## 改善箇所説明図

小型トラックにおいて、電動パーキングブレーキシステムの制御プログラムが不適切なため、

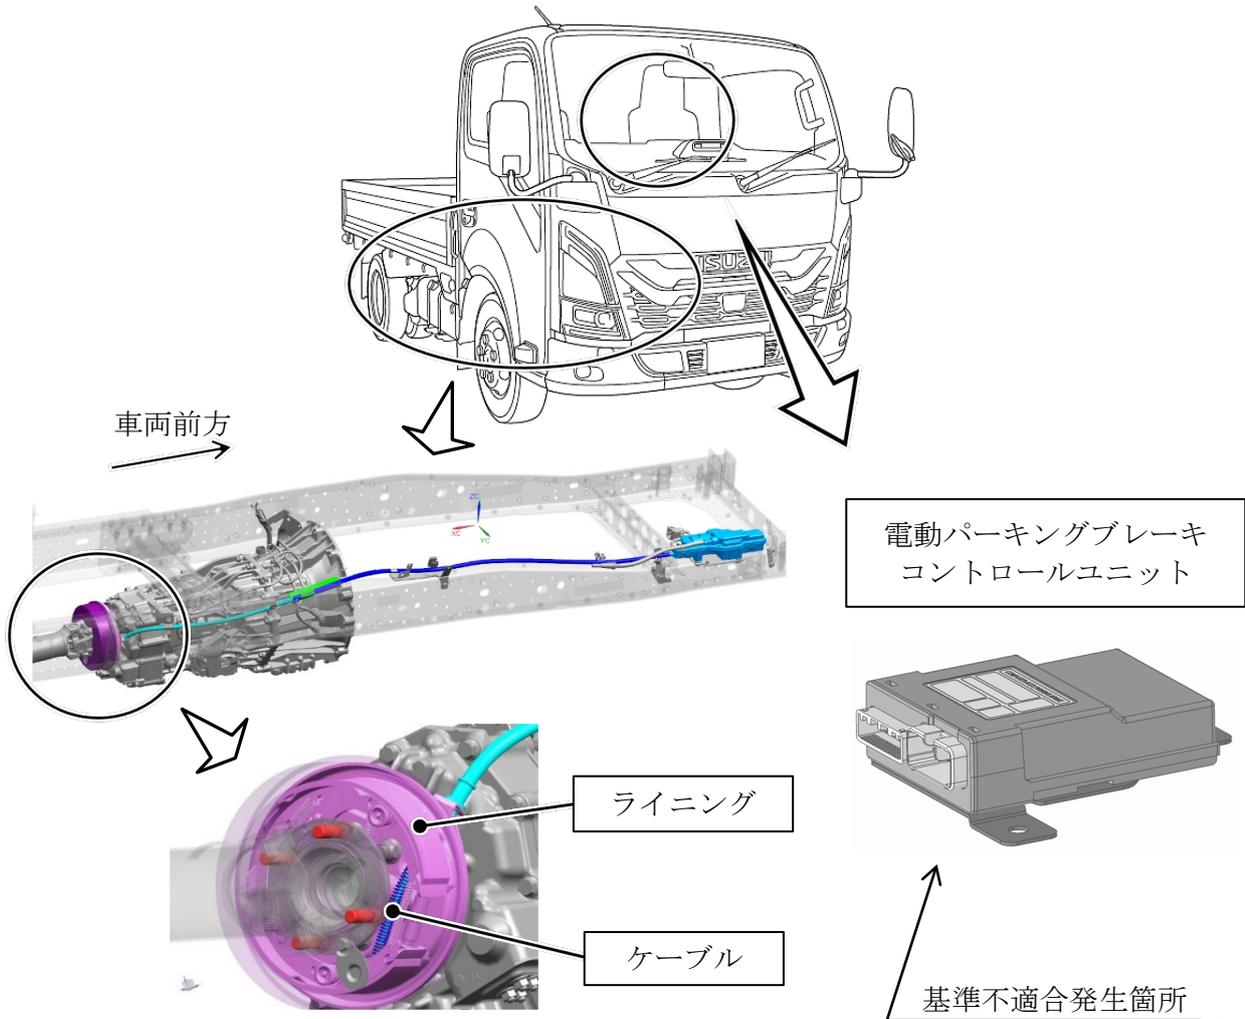
- ① 停止直前の電動パーキングブレーキ作動操作により、パーキングブレーキの引きずりを誤検知して電動パーキングブレーキ警告灯が点滅し、パーキングブレーキが解除できなくなるおそれがある。
- ② 電動パーキングブレーキ作動時に、正常なパーキングブレーキケーブルのストローク量を異常と誤検知し、電動パーキングブレーキ警告灯が点灯するおそれがある。
- ③ 電動パーキングブレーキ作動時に、パーキングブレーキケーブルのストローク量を正しく認識できないことがある。そのため、電動パーキングブレーキ作動操作の繰り返しによりケーブルが緩み、周辺部品と干渉することで、ケーブルの損傷やライニングの摩耗が生じ、最悪の場合、ケーブルが切断し、電動パーキングブレーキ警告灯が点灯するとともに、駐車中の車両が動き出すおそれがある。

- ①②全車両、電動パーキングブレーキコントロールユニットの制御プログラムを対策プログラムに修正する。
- ③ 全車両、電動パーキングブレーキコントロールユニットの制御プログラムを対策プログラムに修正する。また、パーキングブレーキケーブルを点検し、損傷が認められた場合には、ケーブルを新品に交換するとともに、ブレーキライニングの摩耗量を測定し、摩耗が認められた場合には、ライニングを新品に交換する。

識別 : 助手席側ドア開口部のシリアルナンバープレート右上に識別ペイント (桃色) を塗布する。
